1992年 3月 2日

No.1242

光伝送モジュール形Z3A3-8B生産中止のお知らせ

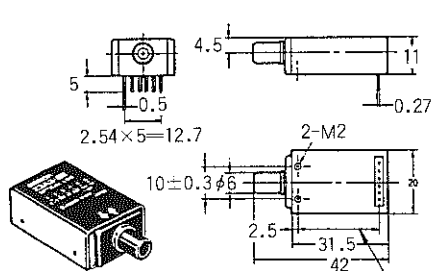
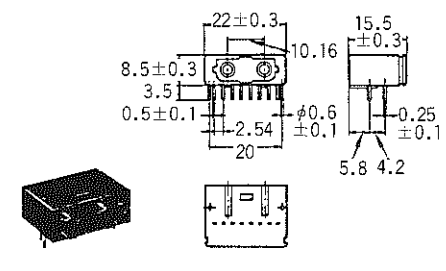
生 産 中 止 機 種	代 替 推 奨 機 種
	形Z3A3-8B	形Z3A2-4D
機 能	単線双方向 半二重伝送	2線双方向 全二重伝送
伝送速度	DC~200Kbps	DC~6Mbps
伝送距離	0.17~20m	0.2~1300m
適合光ファイバ	APF単芯 形Z3F2-8B□M	PCF 2芯 形Z3F2-4D□M
使用温度	-20~+60℃	-20~+70℃
外形寸法	下図の通り  光モジュール 形Z3A3-8B (光送受信モジュール)	下図の通り  形Z3A2-4D (光送受信モジュール)

※形Z3A3-8Bと代替推奨機種形Z3A2-4Dは、伝送方式、外形、ピン配置、適合光ファイバが異なります。

代替にあたっては、周辺回路、基板、機構設計、適合光ファイバそれぞれ一式そろえて変更いただくようお願いいたします。
